1.1 CONCEPTO TÉCNICO No. CT:	CT-6618
1.2 ÁREA:	Técnica y de Gestión
1.3 COORDINACIÓN:	Investigación y Desarrollo
1.4 REFERENCIA CRUZADA RADICADO FOPAE:	2012ER17571
1.5 RESPUESTA OFICIAL No.	RO-59714

2.1 SOLICITANTE:	CURADURÍA URBANA No. 5
2.2 PROYECTO:	KR 91 No. 148- 44
2.3 LOCALIDAD:	11. Suba
2.4 UPZ:	27. Suba
2.5 BARRIO O SECTOR CATASTRAL:	Suba Urbano (009212)
2.6 DIRECCIÓN:	KR 91 No 148 - 44
2.7 CHIP:	AAA0131UTJH
2.8 MANZANA CATASTRAL:	22
2.9 PREDIO CATASTRAL:	16
2.10 ÁREA (Ha):	0.29084
2.11 FECHA DE VISITA: **FECHA DE EMISIÓN:**	18 de Octubre de 2012 23 de Octubre de 2012

Figura 1. Localización general del proyecto ubicado en KR 91 No. 148- 44 en el Plano Normativo de Amenaza por Remoción en Masa del POT (Decreto 190 de 2004), el cual se encuentra en amenaza MEDIA.

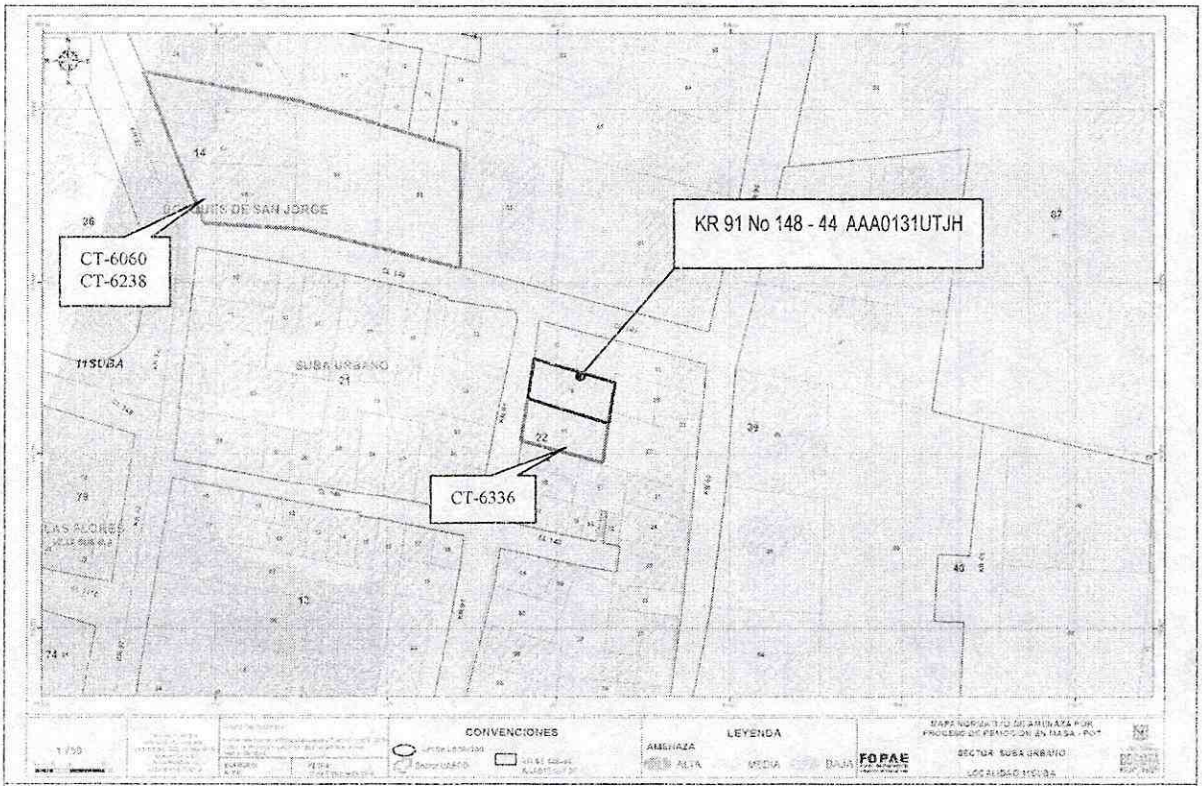
Conforme con el plano normativo de "Amenaza por Remoción en Masa" del Plan de Ordenamiento Territorial de Bogotá - POT, el sector del proyecto ubicado en la KR 91 No 148 - 44, de la Localidad de Suba, se encuentra en una zona de AMENAZA MEDIA por procesos de remoción en masa (Figura 1).

Fotografía No. 1. Predio en donde se desarrollará el proyecto, ubicado en la KR 91 No 148 - 44 *de la Localidad de Suba. En el predio se encuentra construido una vivienda de dos (2) pisos*

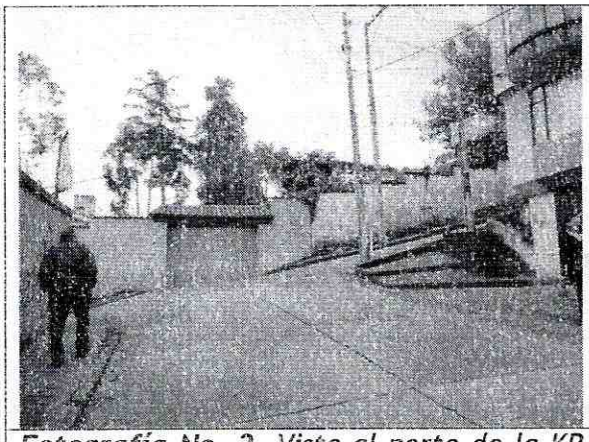
En el momento de la visita, en el predio objeto del presente concepto, se encontraba una edificación de dos (2) pisos probablemente en mampostería confinada y en su interior se encuentra la sala de ventas del proyecto sin evidencias de afectación por procesos de remoción en masa de carácter local en su interior, ni de carácter general en la ladera o zonas aledañas al predio evaluado.
